**RESOLUCIÓN No. DEIA-IA- 040 - 2022**  
De 8 de junio de 2022

Por la cual se resuelve la solicitud de evaluación del Estudio de Impacto Ambiental (EsIA), categoría II, correspondiente al proyecto **“RESIDENCIAL SANTA ELENA II ETAPA”**, promovido por la sociedad **ROYAL CHINA, S.A.**

**Imagen #1.** Polígono de proyecto no cumple con zona de protección de cuerpo hídrico (Bosque de Galería) en Gabinete/mapa. Presentado en primer informe por parte de la Dirección de Seguridad Hídrica.

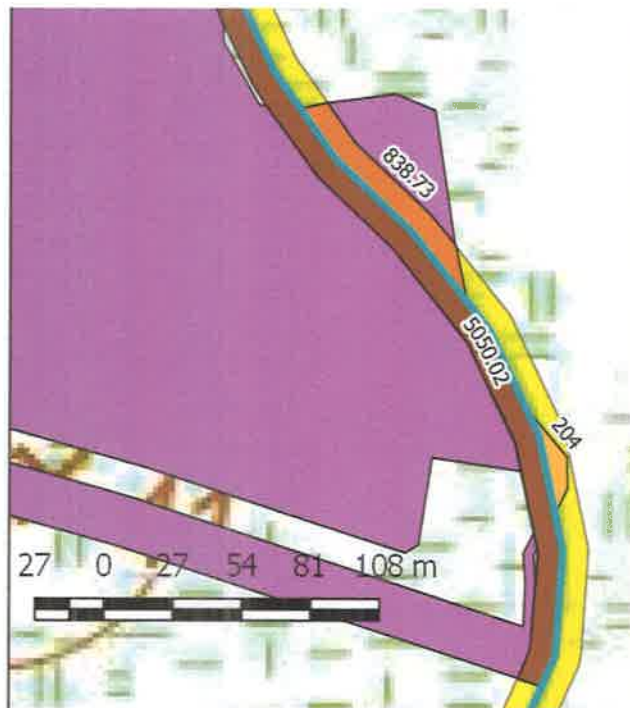
Una vez dentro del proyecto y en compañía del promotor, personal evaluador de Estudios de impacto ambiental de sede central y de la regional de Coclé, y la Directora Regional de Coclé del Ministerio de Ambiente, iniciamos con aproximarnos a la zona sureste del polígono para informar al promotor del proyecto sobre la protección del bosque de galería de la quebrada Ciénega Larga, pues la contraposición del polígono sobre el curso de la quebrada de la hoja cartográfica 1:125,000 del Tommy Guardia, invadía dicha zona de protección en el mapa. *Ver imagen #1.*

Al momento de la inspección, se aprecian estacas marcando esta zona de protección a 10 metros, cumpliendo con la Ley 1 del 3 de febrero de 1994, artículo #23. *Ver Imagen #2 y3.* Se le solicitó en campo al promotor presentar plano indicando las intervenciones, las zonas de protección y el cuerpo hídrico, respetando el bosque de galería.
